関西電力(株)高浜発電所3・4号機補助建屋機器ハッチ開閉装置の耐震性に関する申告について

平成25年7月4日
原子力施設安全情報
申告調査委員会

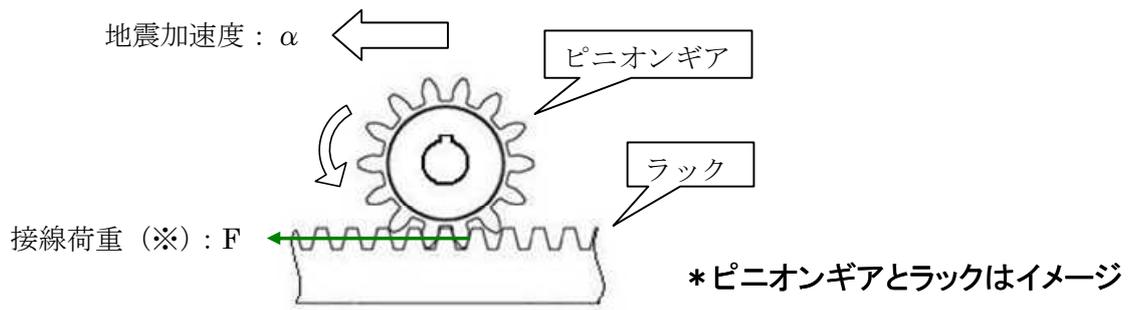
$W\alpha$ が、図のようにピニオンギア駆動軸に作用した場合、片側の車輪を支点とし、機器ハッチ開閉装置は、反時計回りに回転しようとする。その際、ピニオンギアが固定した状態であることから、回転しないように駆動軸には図中の張力Fの力が働き、結果、回転モーメントはつり合うこととなる。

$$Wb \times g \times L2 + F \times L2 \times 2 = W\alpha \times L3 \quad (\text{機械工学便覧}) \dots \textcircled{2}$$

算式①、②よりnを求めると、1.23となる。

したがって、ピニオンギア駆動軸の折損に必要とされる地震力の大きさは、基準地震動（ S_s ）より算定された補助建屋最上階における最も厳しい地震力に対し、約1.2倍の裕度を有する。

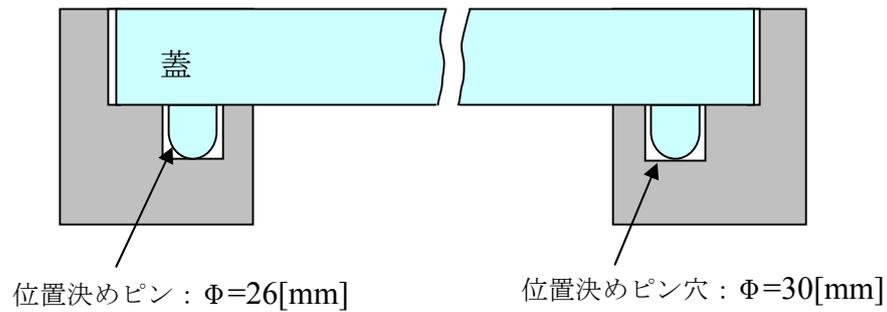
蓋は、下図のように、位置決めピンと位置決めピン穴により水平方向への動きが制限されている。

地震が発生した場合、位置決めピンと位置決め穴の接触面にて、水平方向と鉛直方向の荷重が働くこととなるが、組み合わせた荷重としては、水平上向きに約 20° (下記「2. (2) ロ) 本検証の内容 (算式等)」を参照。) となることから、ほぼ水平方向に働くと考えられる。

蓋の位置決めピンが折損した時に蓋が落下すると仮定し、地震により位置決めピンにかかるせん断応力と、位置決めピンの許容限界 (せん断応力) を比較することによ

$24.86 \text{ n} = 230$ より、 $n = 9.25$ となり、蓋の位置決めピンの折損に必要なとされる地震力の大きさは、基準地震動（S s）より算定された補助建屋最上階における最も厳しい地震力に対し、約 9.3 倍の裕度を有する。

補助建屋機器ハッチ開閉装置概要図

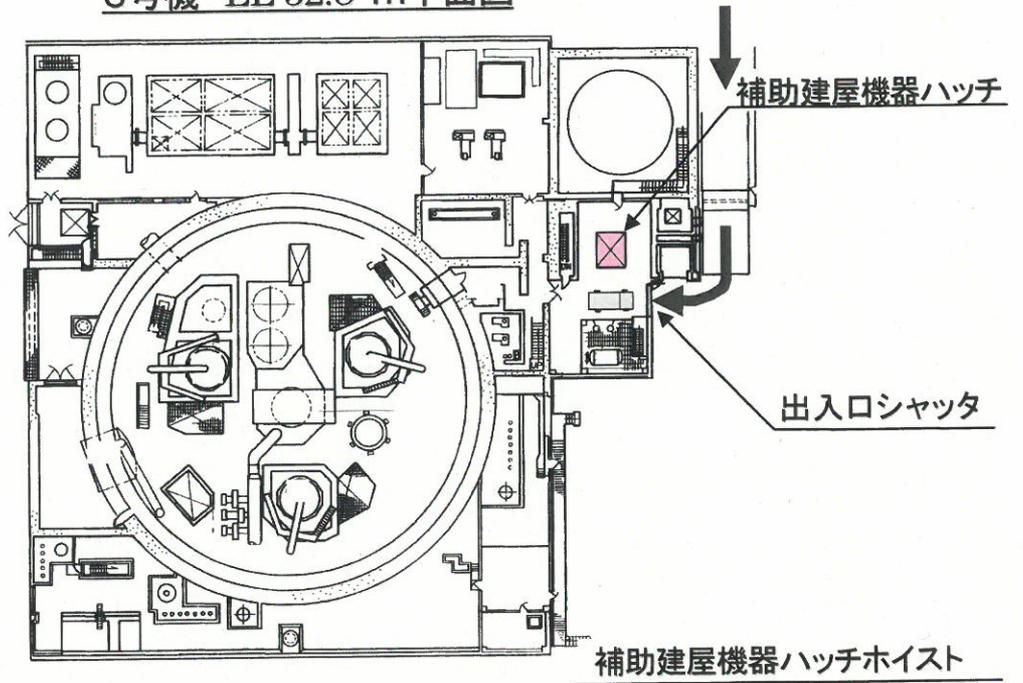
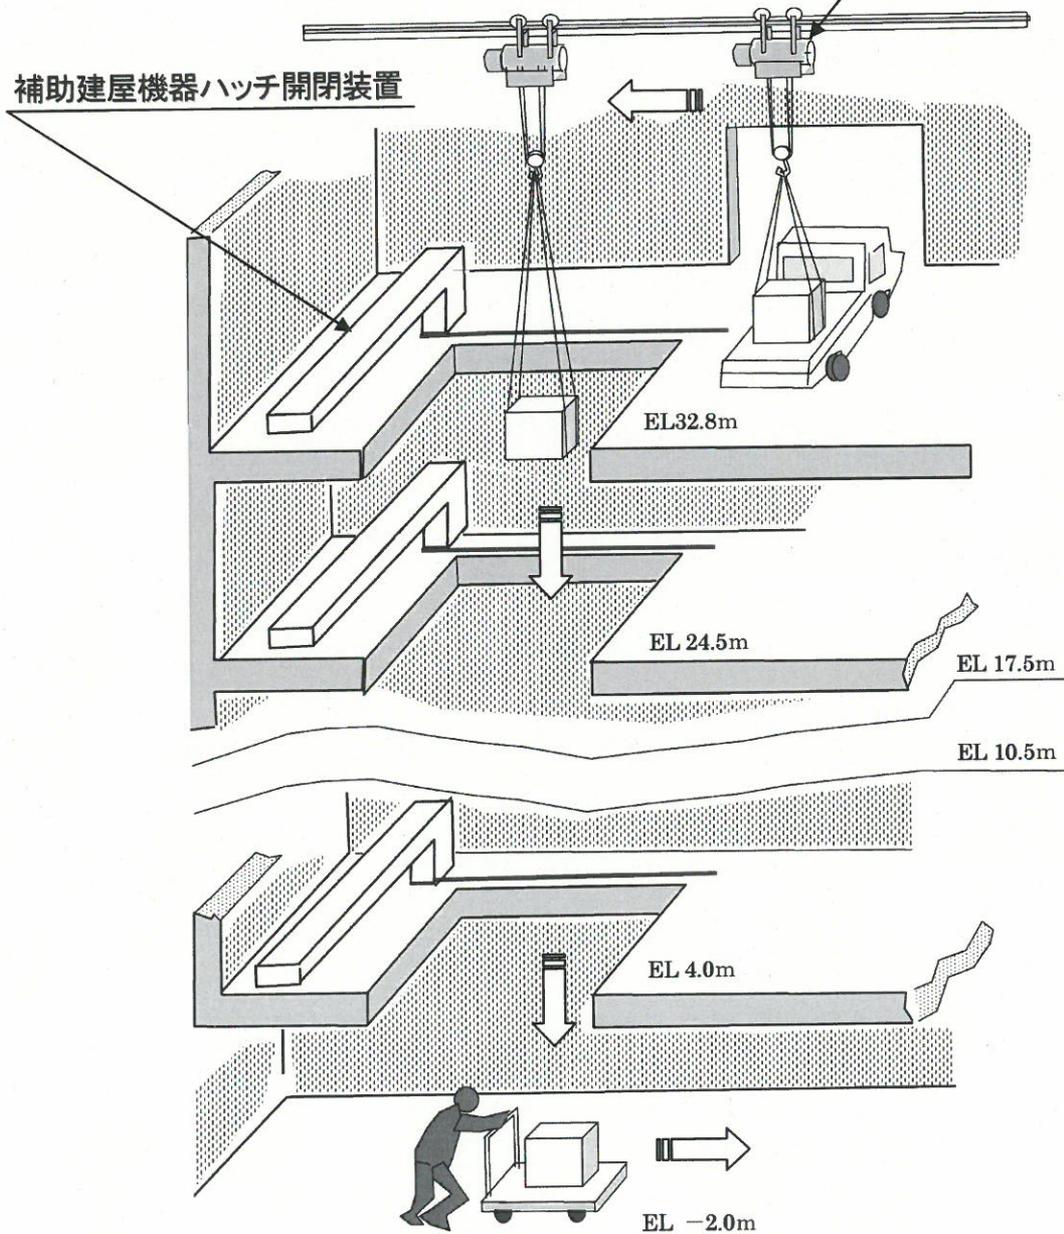
- 高浜発電所3、4号機の補助建屋機器ハッチ開閉装置（以下「本開閉装置」という。）は、約15年前に設置されたものであり、その当時の耐震検討が必ずしも十分ではなかったように思われる。
- 本開閉装置は、補助建屋各フロアに設けられた機器ハッチの自動開閉装置。機器ハッチ開口をまたいだ門型の電動機構が、ハッチカバー（パネル）を1枚ずつ吊してレールを走行し、機器ハッチを自動開閉するもの。
- ハッチカバー吊り状態での本開閉装置の耐震計算をしてみると、転倒モーメントと自重によるモーメントが釣り合う時の水平地震加速度は、 4.55 g a l となる。故に、本開閉装置は、水平地震加速度 4.55 g a l （震度5強）以上になると不安定となり転倒する。また、ハッチカバーを吊っていない状態での本開閉装置の耐震計算をしてみると、転倒モーメントと自重によるモーメントが釣り合う時の水平地震加速度は、 4.21 g a l となる。故に、本開閉装置は、水平地震加速度 4.21 g a l （震度5強）以上になると不安定となり転倒する。以上のことから、高浜発電所の基準地震動 5.50 g a l （注1）を満足していないことが分かった。
本開閉装置は、原子炉稼働に関係なく使用されるものであり、これが転倒してハッチ開口から転落すると重大災害になるため、開閉方式変更などの対策が必要。
- ハッチカバー段積み状態での耐震計算をしてみると、転倒モーメントと自重によるモーメントが釣り合う時の水平地震加速度は、 7.62 g a l となる。故に、ハッチカバーは、水平地震加速度 7.62 g a l （震度6弱）以上になると不安定となり転倒する。

本開閉装置は、平成6～10年にわたり順次、高浜発電所3号機及び4号機の原子炉補助建屋のE.L. 4.0m、10.5m、17.5m、24.5m、32.8mの床開口部各1箇所を設置されており、3、4号機各々に5箇所、計10箇所設置されている。本開閉装置は、床開口部（約4.0m四方）を板状の蓋で開閉する電動の装置。本開閉装置及び設置場所は、関西電力（株）から提供された「別紙」の図を参照。

ピニオンギアは、片側の車輪2個の間に位置する。したがって、本開閉装置は、片側2つの車輪及び1つのピニオンギアの計3点、両側とあわせて計6点で支持されている。また、ピニオンギアとラックが噛み合わさることで、走行方向、走行方向に直交する方向の双方とも、拘束された状態になっている。以上から、本開閉装置は、容易に転倒し難い構造となっている。
